AKW Mochovce 3 und 4, Flugzeug-Netz und Barrieren

Daten Flugzeugabfang-Netze

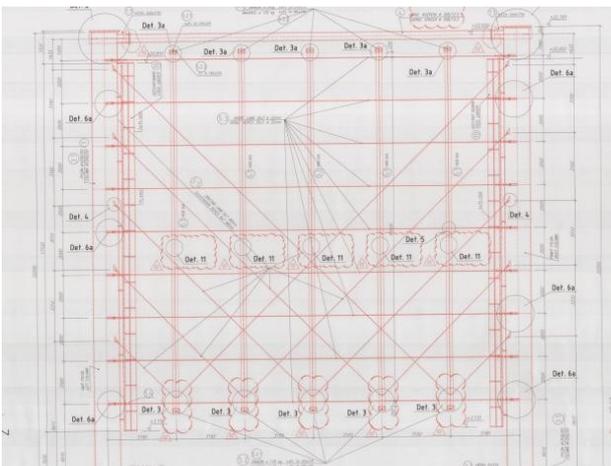
Falsche Installation

Bei der Installation wurden zur Fixierung Klammern verwendet, die aufgrund falscher Dimensionierung in die Stahlseile drücken und diese bereits beschädigt haben. Weiters wurden zu gering dimensionierte Schrauben (8,8 grade) und minderwertiges Material verwendet, das jetzt bereits rostet.

Fehlende / „vergessene“ Schutz-Barrieren

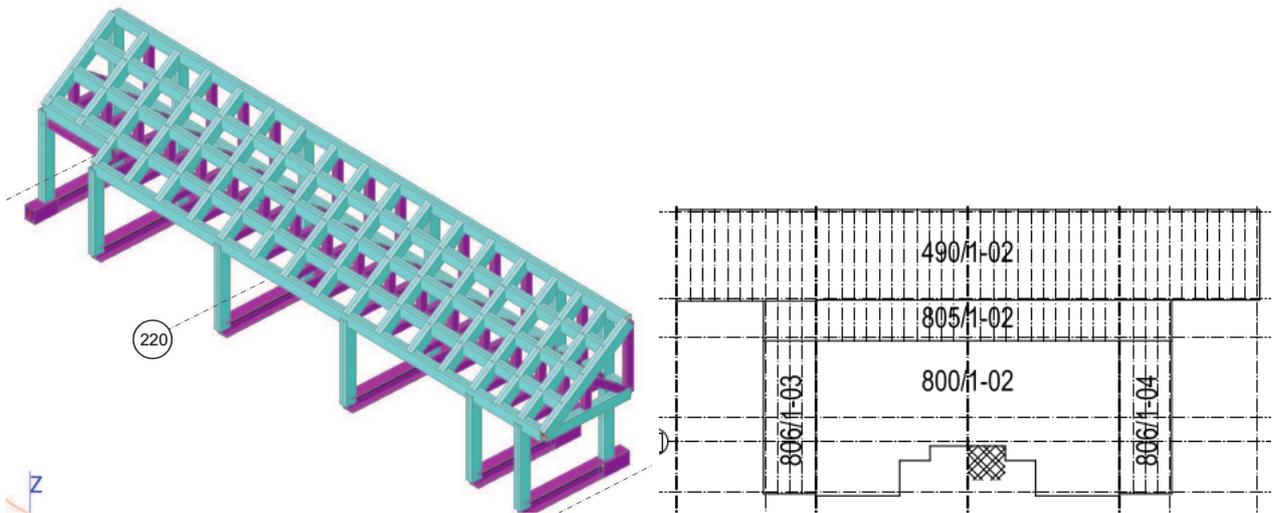
Zusätzliche Stahl-Barrieren sind zum Schutz der Kabelkanäle vor herabfallenden Gebäudeteilen im Falle eines Unfalls oder Angriffs vorgesehen und sollten vor der Reaktorhalle neben dem Gebäude auf der rechten Seite montiert werden (schraffiertes Areal):

Aktuelle Fotos von der Baustelle zeigen, dass die vorgesehenen zusätzlichen Schutz-Barrieren für die unterirdischen Kabelkanäle zwischen den Blöcken 3 und 4 nicht installiert wurden:
